Oggetto: [VID_VIP: 8813] Cerignola (FG), Trinitapoli (BT): progetto di un impianto agrivoltaico denominato "Demofonte", della potenza di 42,511 MW e delle relative opere di connessione alla RTN, da realizzarsi nei comuni di Cerignola (FG) e Trinitapoli (BT). Proponente Maia Sol S.r.l. – controdeduzioni al parere tecnico istruttorio della Soprintendenza Speciale per PNRR - MIC[MIC_SS_PNRR]13/07/2023[0014471-P]

Con riferimento al Parere tecnico istruttorio espresso dalla Soprintendenza Speciale per il PNRR nell'ambito del procedimento di VIA [ID_VIP:8812], la scrivente Maia Sol s.r.l., in qualità di proponente del progetto per la realizzazione e l'esercizio di un impianto agrivoltaico ubicato nel territorio dei comuni di Cerignola (FG) e Trinitapoli (BAT), con la presente espone le proprie controdeduzioni al medesimo Parere.

Figura 1 – Sovrapposizione aree impianto alle Aree non idonee FER – PPTR Puglia

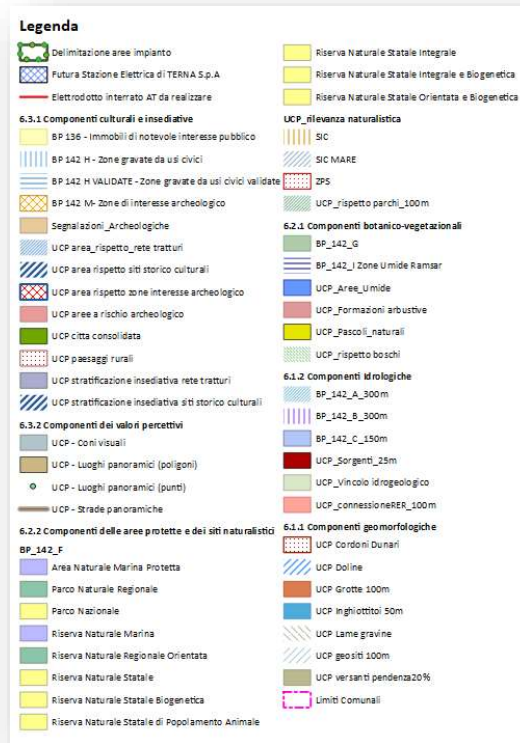
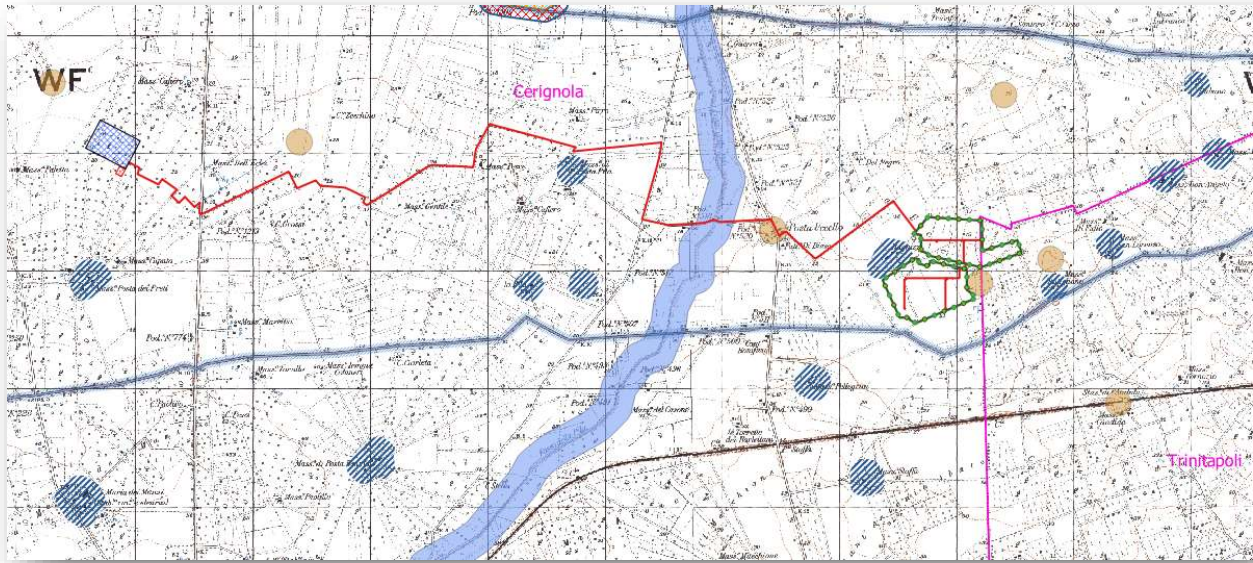
La figura che segue mostra la sovrapposizione delle opere in progetto con il PPTR dimostrando la completa estraneità delle aree impianto (campi) da vincoli, tutele e buffer di rispetto. La medesima figura mostra inoltre l'andamento dell'elettrodotto interrato MT evidenziando l'unica interferenza con il torrente Fossa La Pila (già argomentato) e l'interferenza con segnalazioni archeologiche da fotorilevamenti meglio discusse di seguito.

Come detto, dalla sovrapposizione con le aree tutelate di cui al PPTR sono emerse le seguenti interferenze:

- l'elettrodotto ricade nell'area buffer (150 m) del corso d'acqua Fosso la Pila;
- l'elettrodotto attraversa l'area buffer di una segnalazione archeologica (con posa sotto strada esistente).

Si sottolinea che l'estraneità ad aree non idonee all'installazione di impianti fotovoltaici definita dal PPTR è da ritenersi significativa sotto il profilo della compatibilità paesaggistica perché, come indicato dalle **Linee guida sulla progettazione e localizzazione di impianti di energia rinnovabile** parte I pag. 91, paragrafo B.2.2.2 **Limitazioni e criteri valutativi** il <<...PPTR prevede specifiche limitazioni nelle prescrizioni di cui all'elaborato 6 " Il sistema delle tutele: beni paesaggistici e ulteriori contesti paesaggistici", finalizzate a salvaguardare i valori paesaggistici espressi da detti beni e contesti. Ai fini della valutazione degli impianti che ricadono all'esterno delle aree definite "non idonee" da Regolamento Regionale N° 24/2010, occorre comunque fare riferimento agli indicatori 3.2.2.2 "frammentazione del paesaggio", 3.2.2.6 "esperienza del paesaggio rurale", 3.2.2.7 "artificializzazione del paesaggio rurale" contenuti nell'Elaborato 7 del PPTR "Il rapporto ambientale", al fine di valutare tutti gli aspetti intrinseci legati al contesto locale, alla continuità di alcuni contesti paesaggistici, rappresentati per esempio dalla Rete Ecologica, coerenti con la disciplina vigente in materia di conservazione e valorizzazione del progetto territoriale per il paesaggio regionale...>>.

Figura 2 – Fotosimulazione dall'alto con indicazione dei vigneti circostanti (frece bianche) e cono visivo dal tratturello (in giallo)

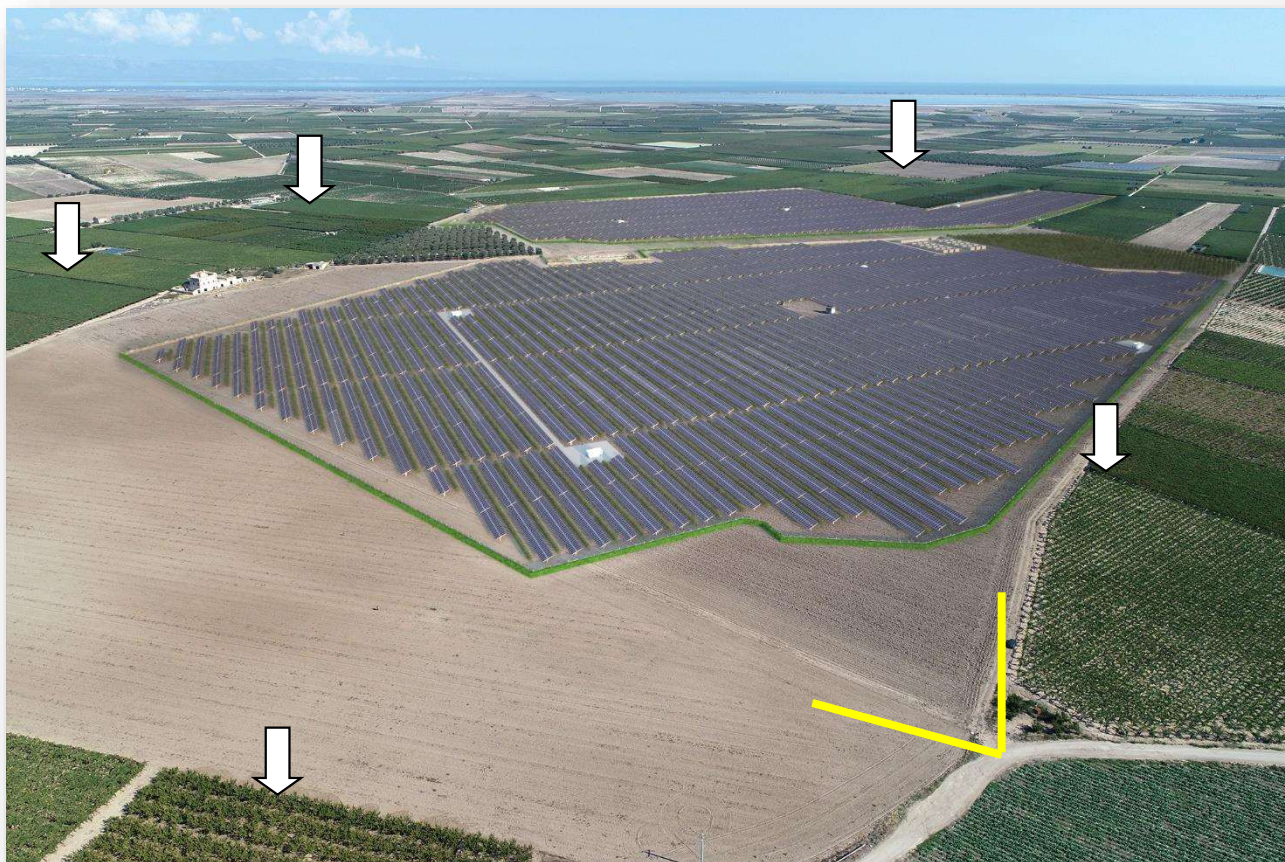
CONSIDERATO che la Società proponente, così come visibile dagli elaborati di progetto, in particolare, dalla Relazione Paesaggistica e dall'elaborato "VIGVA99_Fotoinserimenti", ha prodotto **fotosimulazioni non idonee a mostrare il reale aggravio della percezione visiva che il progetto andrebbe ad innescare sul territorio circostante**. Più nel dettaglio, le fotosimulazioni riprodotte analizzano l'impatto percepito solo da alcuni punti localizzati nelle immediate vicinanze del campo agrivoltaico (n. 3 scatti a terra e n. 1 scatto aereo). Non sono stati presi in considerazione punti percettivi sensibili dinamici e statici, ai sensi degli artt. 10, 136 e 142 del D.Lgs 42/2004 e ss.mm.ii, ricompresi nell'area vasta di analisi se non nella sola fotosimulazione n. 1, effettuata dal Regio Trattarello Salpitello di Tonti Trinitapoli. Le immagini fotografiche non presentano condizioni di piena visibilità (essenza di nuvole, nebbia, foschia, condizioni di luminosità poco favorevoli alla lettura del contesto), inoltre, nella quasi totalità scattate in modalità "panoramica", la quale altera visibilmente distanze e proporzioni della realtà riprodotta.

Si deve precisare ulteriormente che il progetto prevede la realizzazione di tracker di altezza massima pari a 4,77 metri e altezza minima pari a 2,736 metri (v. tav. R.5.a *Sezioni e Prospetti tipo impianto*) mentre le opere di mitigazione, nonché, le colture (mandorleto) e la recinzione di progetto variano tra i 2,00 e i 2,50 metri di altezza. Le fotosimulazioni dovrebbero riportare tale dato e, dunque, mostrare la visibilità dei tracker di altezza indubbiamente maggiore rispetto alle mitigazioni proposte.

Nella fotosimulazione che di seguito si ripropone quale elaborazione dell'estratto dell'elaborato "VIGVA99_Fotoinserimenti", sono state inserite delle frecce bianche che indicano i vigneti che di fatto circondano l'area impianto e la rendono invisibile dalle strade esterne. Questa situazione, dal punto di vista

percettivo è da ritenersi quale **condizione ideale** per la mitigazione visiva dell'opera in quanto il lotto di terreno interessato non risulta visibile allo stato di fatto né da strade pubbliche né da altri punti di osservazione fruibili ad esclusione del tratto di Tratturello che costeggia l'area a sud della recinzione.

Il cono visivo in giallo, evidenziato nella fotosimulazione, mostra invece il punto di osservazione dal tratto di Tratturello che costeggia la recinzione sud dell'impianto. Questa strada è utilizzata prevalentemente da mezzi agricoli o autocarri a servizio dell'agricoltura ed il punto in cui si interrompe la schermatura già presente di fatto (vigneti), da dove è visibile parzialmente l'impianto, si riduce al breve tratto in curva della medesima stradina.

In questo punto è stata simulata una foto "panoramica" precisando che la stessa è stata proposta in quanto l'opera da questo punto di osservazione è visibile solo da osservatore informato (che conosce l'opera da collimare) e che pertanto per osservarla dovrebbe sostare all'interno della carreggiata nel tratto in curva prospiciente alla zona di intervisibilità dell'opera in progetto. L'effetto "panorama" mostra una visione del complessivo con effetto sequenziale involupato nel fotogramma, a simulare quindi la rotazione del punto di vista da un punto di osservazione in curva con angolo di visuale ristretto.

Figura 4 – Sovrapposizione aree impianto alle Aree non idonee FER

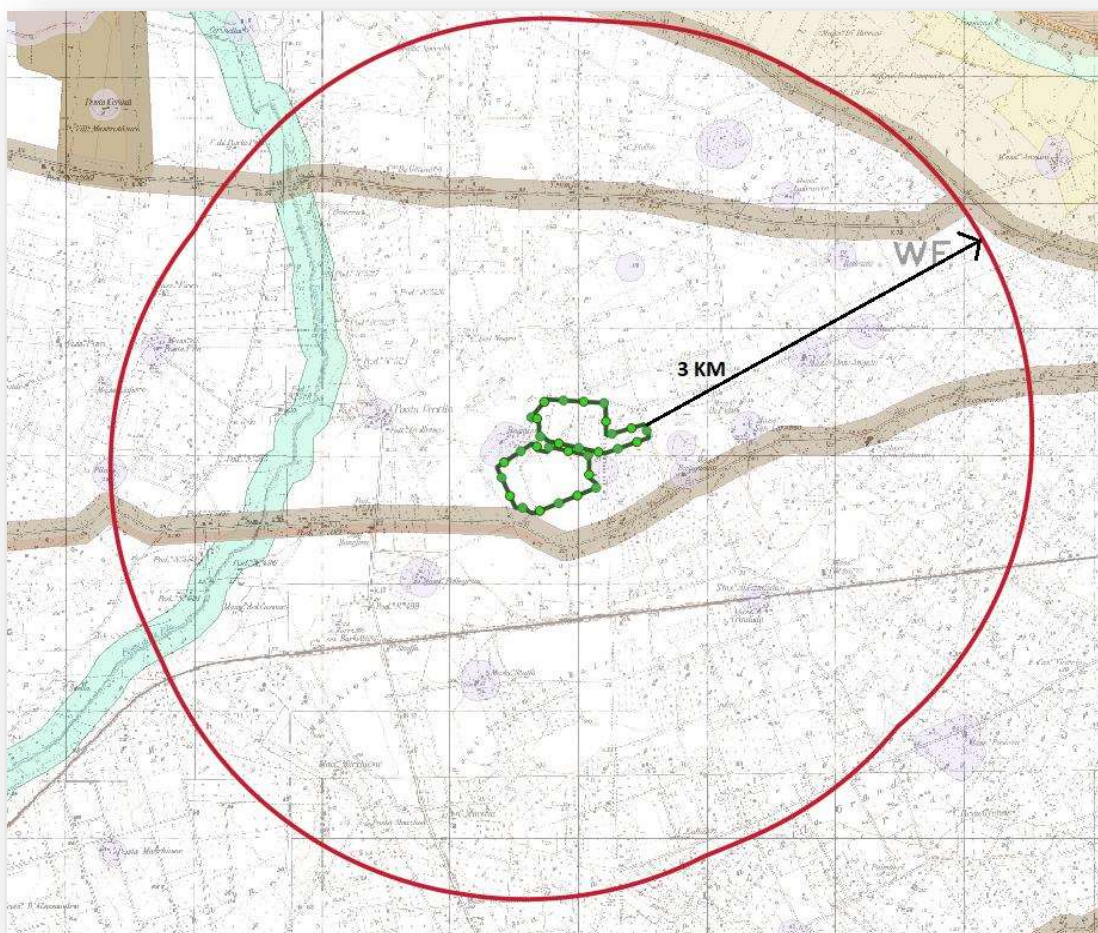
CONSIDERATO che la presenza nell'area vasta di altri impianti non può costituire motivo per automatismi autorizzatori, atteso che le condizioni di invasività e impatto cumulativo mutano evidentemente in rapporto al progressivo incremento degli impianti nel territorio e al raggiungimento di un **punto limite di sostenibilità paesaggistica**, oltre il quale diviene inevitabile **scongiurare ulteriori trasformazioni che possano compromettere la tutela del paesaggio**;

L'analisi svolta permette di determinare le possibili interferenze visive e le alterazioni del valore paesaggistico dai punti di osservazione verso l'impianto tenendo conto anche degli altri impianti fotovoltaici in esercizio o autorizzati e ricadenti all'interno dell'AVIC, l'effetto ingombro dovuto alla localizzazione degli impianti dal dominio nel cono visuale da strade panoramiche, punti panoramici e assi storici verso i beni tutelati.
